Kritische Betrachtungen zum Bericht über die Pfahlhöhe

Der mit "Pfahlhöhe" betitelte Bericht wurde aufgrund einer Einlassung der Hafenkommision verfasst.

Anlass: Zitat¹: "An der Hafenkommisionssitzung vom 3.06.2014 wurde mitgeteilt, dass einigen Hafenenutzer sich fragen, ob die Pfähle lang genug für ein Hochwasser wie in Jahr 2007 sind. Diese Stellungnahme ist als Antwort auf diese Frage geschrieben worden".

Pfahlhöhe (Bericht Ziff. 2)

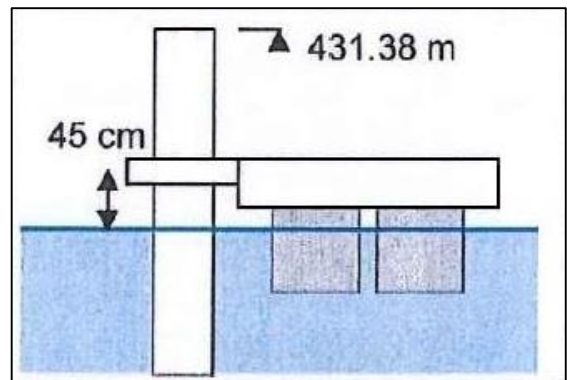
- Der Bericht geht von einer Höhe (ohne Deckel) von 431.38 m.ü.M. aus. Zitat:²
 "Die OK Stege ist 55 cm über dem Wasser."
 "Die Rahmen um die Pfähle haben eine Breite von 10 cm"
- Welcher Pfahl gemessen wurde ist dem Bericht nicht zu entnehmen.

- Zeichnung und Beschrieb sind unpräzise und damit leicht falsch zu verstehen.
- Unsere Messungen, basieren auf einem Wasserspiegel von 429.55 m.ü.M, gemessen am 23.07.2014,
 - Die Höhe des kürzesten Pfeilers (C3) beträgt 431.36 m.ü.M.
 - Die Höhe des längsten Pfeilers (D2) liegt nur 431.47 m.ü.M
- Die marginale Differenz von 2 cm zur Annahme der Autoren ist vernachlässigbar.

Halterung (Bericht Ziff. 3, "Haltung")

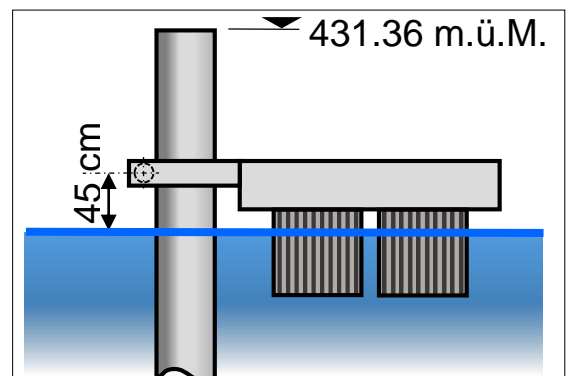
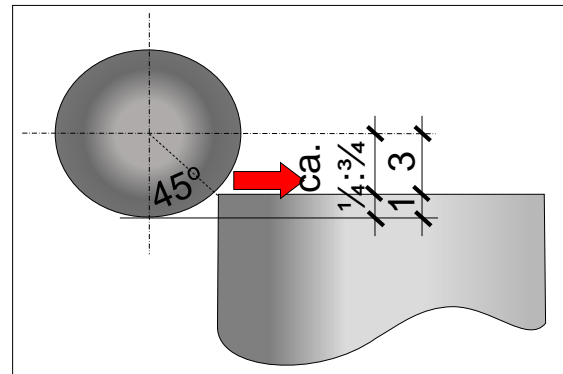
- Gemeint ist die Höhe der Befestigung.
- Richtigerweise berücksichtigen sie die Höhe der Befestigungspunkte mit 45 cm über dem Wasserspiegel.
- Gemäss ihrer Beweisführung kommen die Autoren zum Schluss, dass die Hochwassersicherheit bis zu einem Wasserspiegel von 430.93 m.ü.M gegeben sei. (Bericht Ziff. 3)

- Die Höhe des Steges über Wasser und Breite des Halterahmens sind bedeutungslos.
- Massgebend ist die Höhe der Achsen der Rollen, die die Schwimmstege an den Pfählen halten, über Wasserspiegel. Unsere Nachmessung ergab 45 cm.

- Demnach verlieren die Rollen den Kontakt zu den Pfählen spätestens, wenn der Wasserspiegel 48 cm unter dem Pfahlkopf steht.
(Höhe der Achse über Wasserspiegel + $\frac{3}{4}$ Rollen-Radius = 45 cm + 3 cm).
- Nach unseren Messungen beträgt die Höhenkote des Pfeilerkopfs des kleinsten Pfeilers 431.36 m.ü.M. Ziehen wir 48 cm von der Höhe des kleinsten Pfeilers ab, verlieren die Rollen den Halt bei einem Wasserspiegel von 430.88 m.ü.M.
Diese Höhe entspricht notabene dem höchsten, in den letzten Jahren gemessenen Wasserstand.
